Høringsuttalelse 202517478 - søknad om tillatelse til delvis nedlegging av Risen dam i Marker kommune

Til: Norges vassdrags- og energidirektorat (NVE)

Fra: Tom Stian Haugerud, Leder for Opsal Utmarkslag SA, Organisasjonsnummer 929 038 061, som representerer 17 grunneiere (tidligere Opsal Grunneierlag før registrering i Brønnøysund) som blir berørt.

Dato: 16 April 2026

Figur 1: Terskelløsning i Damvannssundet – for å heve vannstanden i Risen til historisk nivå og tilbakestille kanalen som ble mudret.

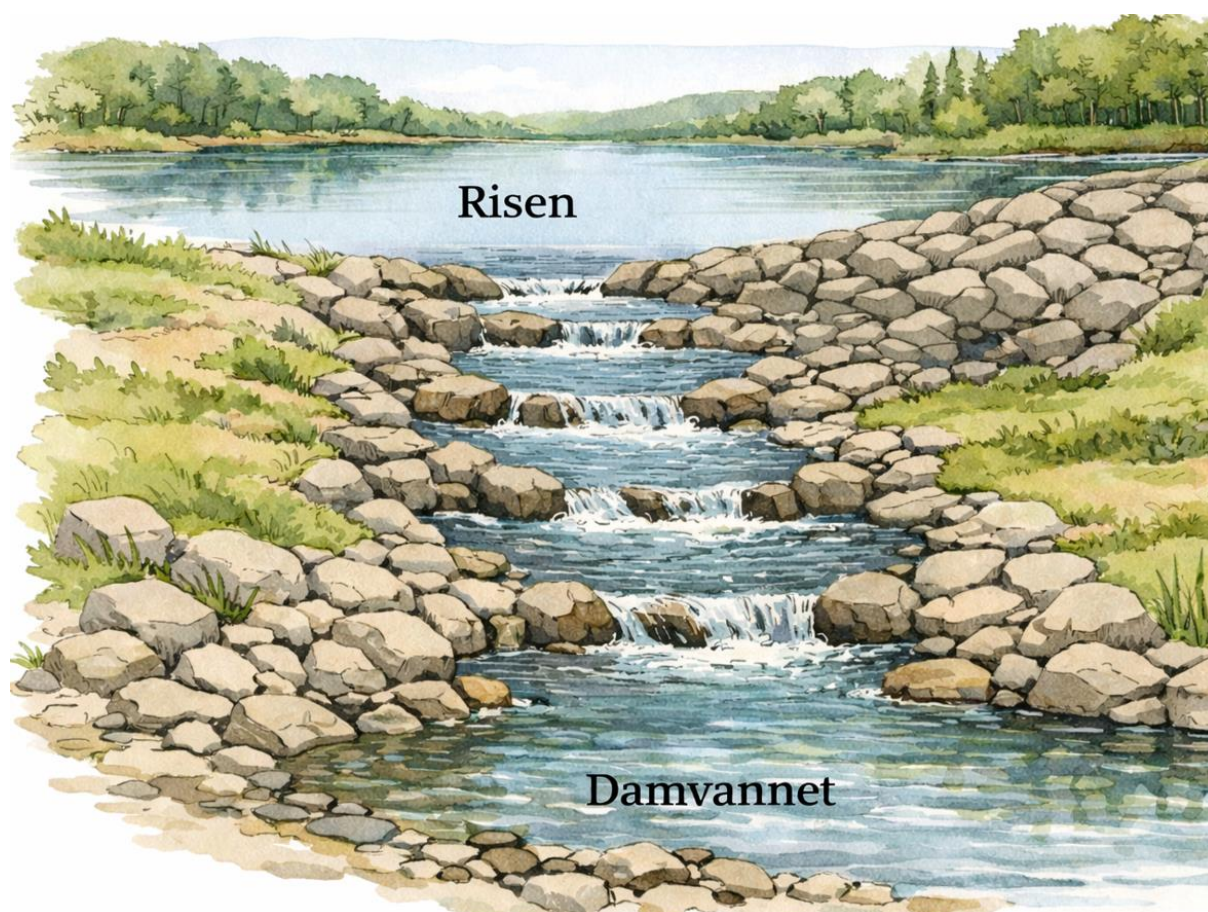
Det bør gjennomføres tiltak i Damvannssundet, herunder etablering av terskelløsninger (se figur 1 i appendix) i den mudrede kanalen for å bringe vannstanden tilbake mot historisk nivå (anslagsvis opp mot 1 meter). En slik løsning vil kunne redusere dreneringseffekten blant annet fra myrene i et verneområde (ikke tappe de mer en under historisk nivå) og gi mer stabile hydrologiske forhold. Høyde på terskeløsningen kan gjerne settes noe høyere enn historisk nivå for å være på den sikre siden av negative konsekvenser, men innenfor konsekvensklasse 0 for samlet volum i Risen alene.
